Rapport 342

Projet d'aménagement de nouveaux bassins d'eau de procédé et de sédimentation à la mine de Mont-Wright à Fermont

Rapport d'enquête et d'audience publique

Avril 2018

Figure 3 Le projet de compensation de l'habitat du poisson et des milieux humides

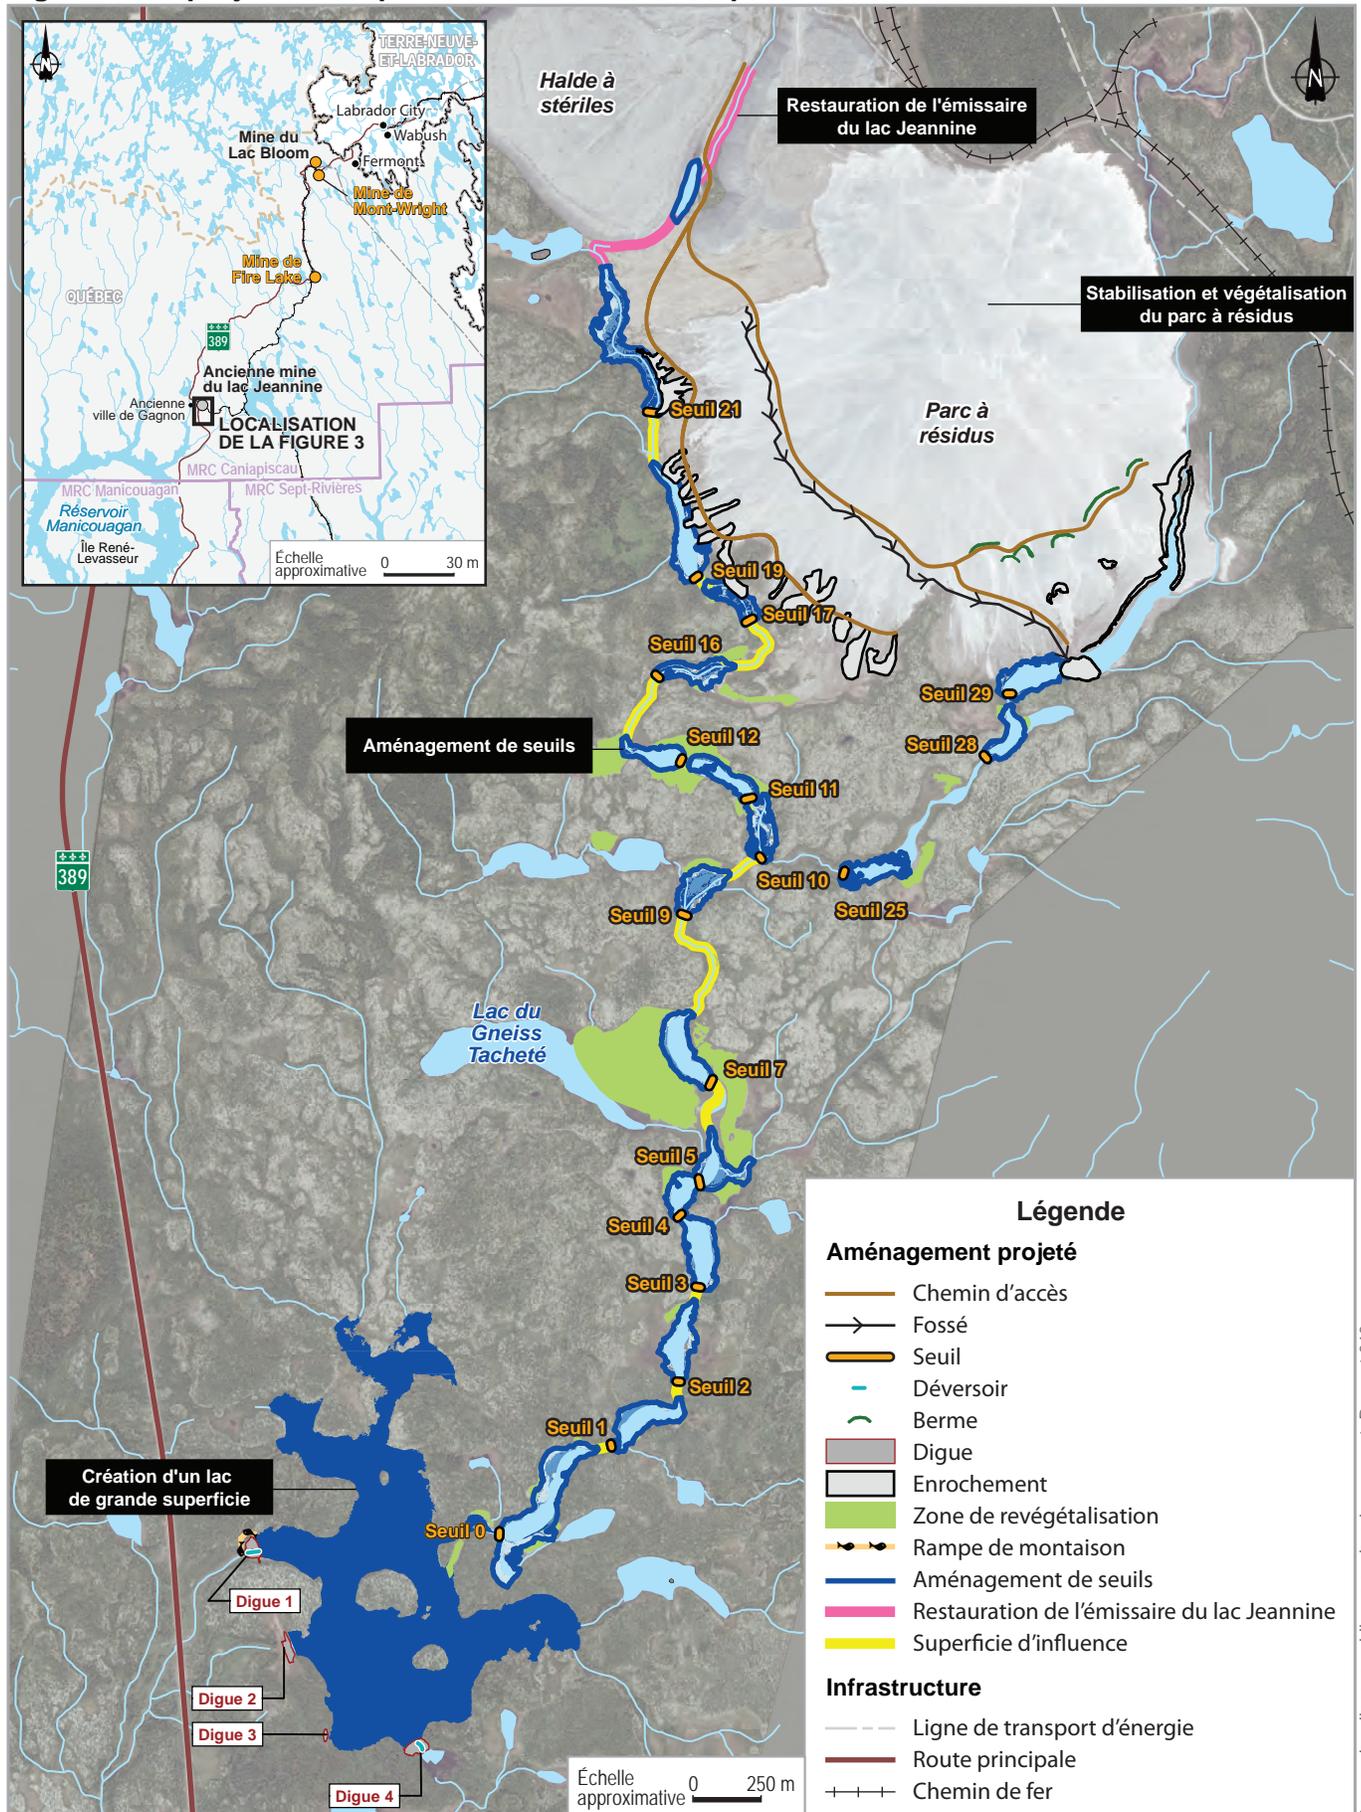
Un participant est préoccupé par le projet de compensation pour les pertes d'habitat du poisson et de milieux humides au lac Jeannine. Selon lui, le projet empêcherait une éventuelle valorisation du fer contenu dans les résidus miniers et les stériles entreposés à cet endroit. Il donne en exemple le cas d'Alliance Magnésium, en Beauce, une entreprise qui projette d'extraire le magnésium contenu dans les résidus miniers issus des gisements d'amiante de la région (M. Joël Marquis, DM13, p. 3 et 6 à 13). Il propose que des chercheurs universitaires se penchent sur la question de la valorisation des résidus miniers issus des gisements de fer, comme ceux de la mine de Mont-Wright ou du lac Jeannine (M. Joël Marquis, DT4, p. 20).

Figure 6 Les stations d'échantillonnage de l'eau de surface

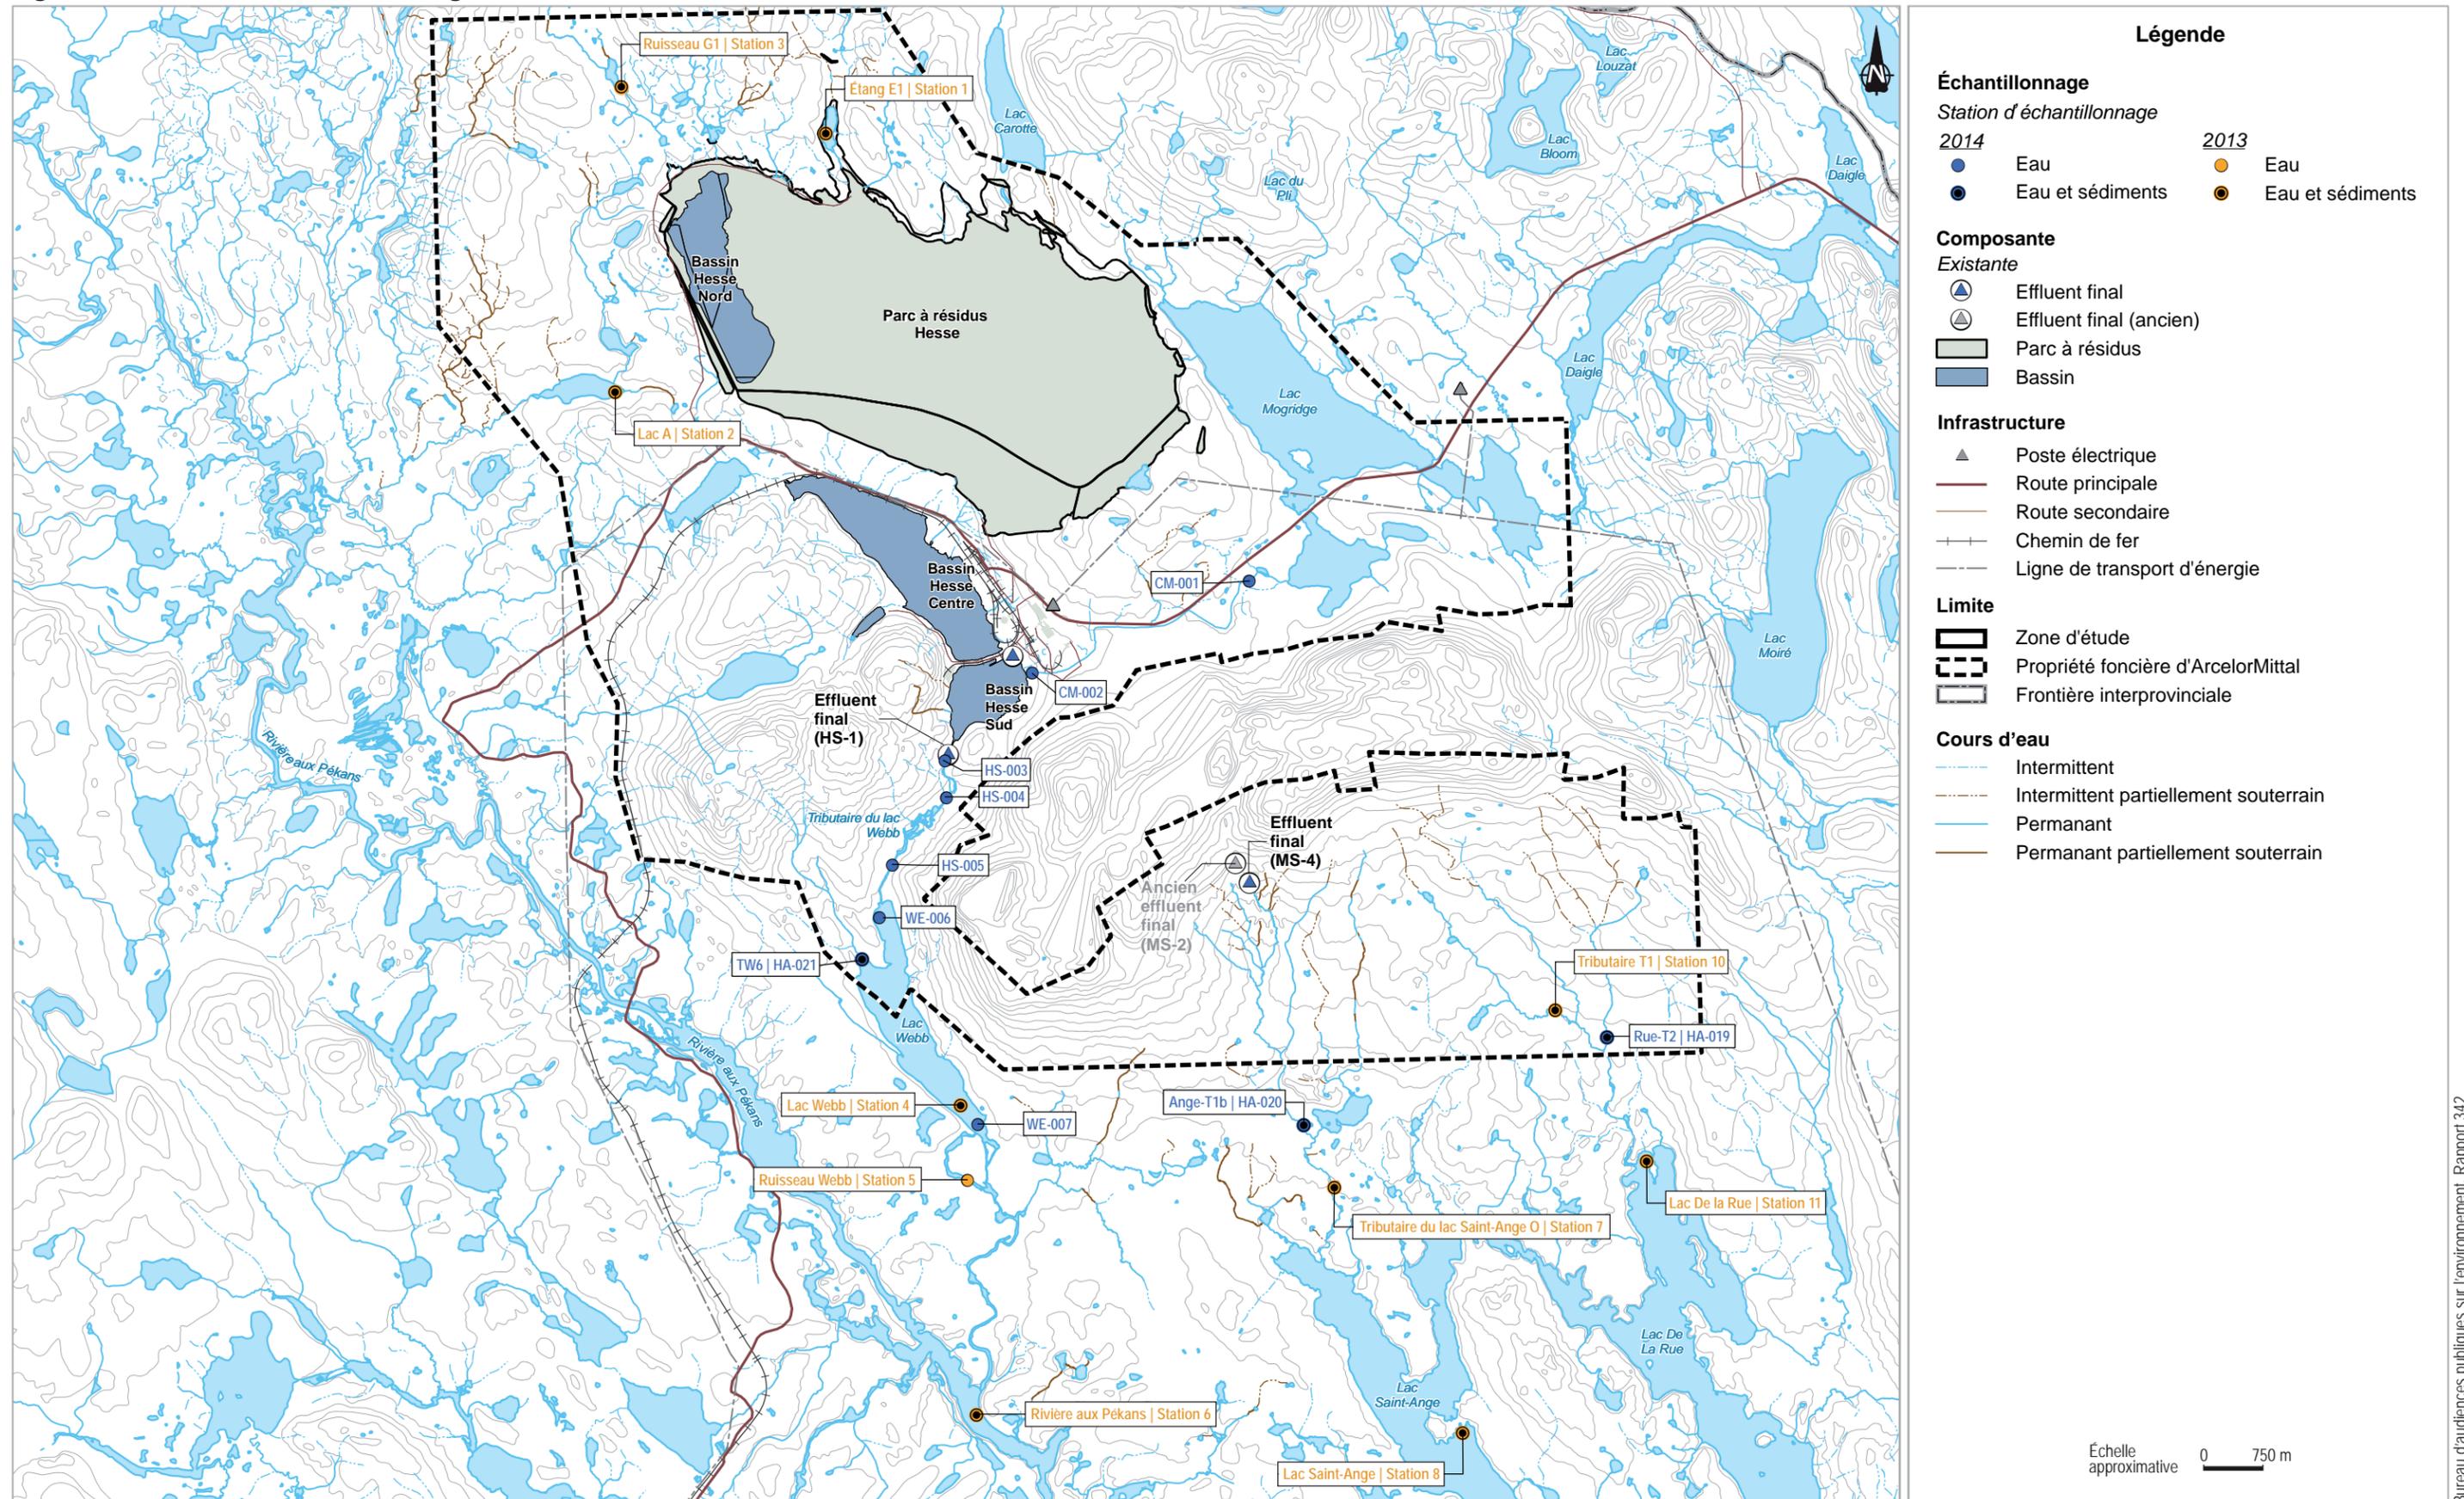
- ◆ **Avis** – *La commission d'enquête est d'avis que le promoteur devrait entreprendre, en 2018 et pour les années suivantes, une campagne d'échantillonnage de l'eau de surface en amont de la mine de Mont-Wright. Ainsi, il disposerait d'un portrait à long terme de son comportement. La collecte d'échantillons devrait se faire sur une base saisonnière, plutôt qu'annuelle.*

- ◆ **Avis** – *Puisque plusieurs lacs et cours d'eau échantillonnés sont situés à l'emplacement prévu pour recevoir le bassin d'eau de procédé B+, l'agrandissement du parc à résidus Hesse et le futur parc à résidus Nord-Ouest, la commission d'enquête est d'avis que le promoteur devrait sélectionner de nouveaux lacs et cours d'eau afin de connaître, à long terme, la qualité de l'eau de surface en amont de ses installations.*
